La Troncal a 26 de octubre de 2020

El día cuatro enero del dos mil veinte, la alcaldía suscribe el CONTRATO DE PUBLICACIÓN ESPECIAL DE EMERGENCIA: "CONSTRUCCIÓN DE CAPTACIÓN SUBTERRÁNEA, TANQUES DE RESERVA DE CAPACIDAD DE 2000 M3, LÍNEAS DE IMPULSIÓN, SISTEMA ELÉCTRICO PARA ABASTECER DE AGUA POTABLE A LA ZONA URBANA DE LA CIUDAD DE LA TRONCAL", PROVINCIA DEL CAÑAR;

Gráfico del detalle del tanque diseñado por la consultora.

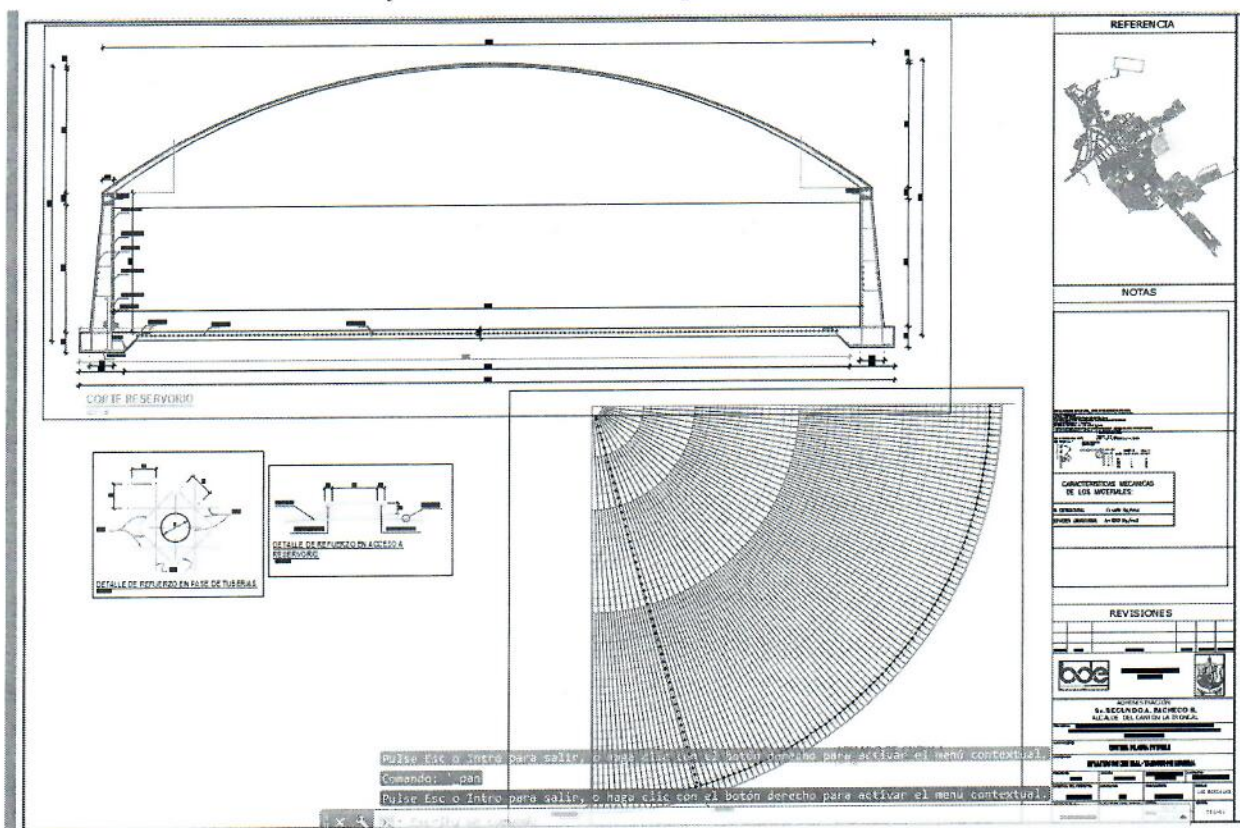
2. *¿Por qué se ha cambiado el diseño estructural del tanque que se está construyendo, toda vez que dicha documentación esta amplia y exhaustivamente consignada en los planos y memoria técnica?*

3. *¿cuáles son las consideraciones de carácter técnico y funcional para dichos cambios?*
 4. *¿cuál es la razón para que aparezca "sembrados" varias columnas de 45cm x 45cm de sección, por alrededor de 5 metros de alto, lo que aumenta la superficie de contacto del agua potable con el hormigón o cualquier revestimiento que se emplee, cuando, hoy por hoy, se tiende, cada vez más a disminuir esa superficie de*

contacto innecesario, con la utilización de otros materiales y sistemas constructivos?

5. Si la consultora que realizó el estudio del Plan maestro utilizó como parámetro de resistencia del suelo el valor de 0.80 kg/cm² para el diseño de la estructura del tanque; diseño que arroja un determinado peso; ¿cuál es el aumento del peso propio del tanque por el efecto de añadir más hormigón con el otro diseño, y cómo está justificado?

9. ¿Porqué el contratista, parece tener resistencia a construir un domo como el que está diseñado, el mismo que se puede apreciar en el grafico que se ilustra adelante; que normalmente un ingeniero civil está en capacidad de ejecutar sin que requiera de ninguna tecnología extraordinaria; y se permite poner columnas para soportar una losa plana maciza de 25 centímetros de espesor, como se ha manifestado?

Más allá de que a todas luces la "novedad" de poner columnas dentro del tanque en una "solución curiosa", de modo que al observar lo que se está haciendo, surgen serias dudas

sobre la idoneidad del contratista y su capacidad para ejecutar la obra, ya que está obligado en general, a ceñirse a los términos y parámetros preestablecidos en los documentos técnicos que son base para el contrato; aparte de que no se puede dejar de mencionar los cuestionamientos respecto de la disminución de la capacidad del tanque, y el aumento innecesario de la superficie de contacto del agua potable.
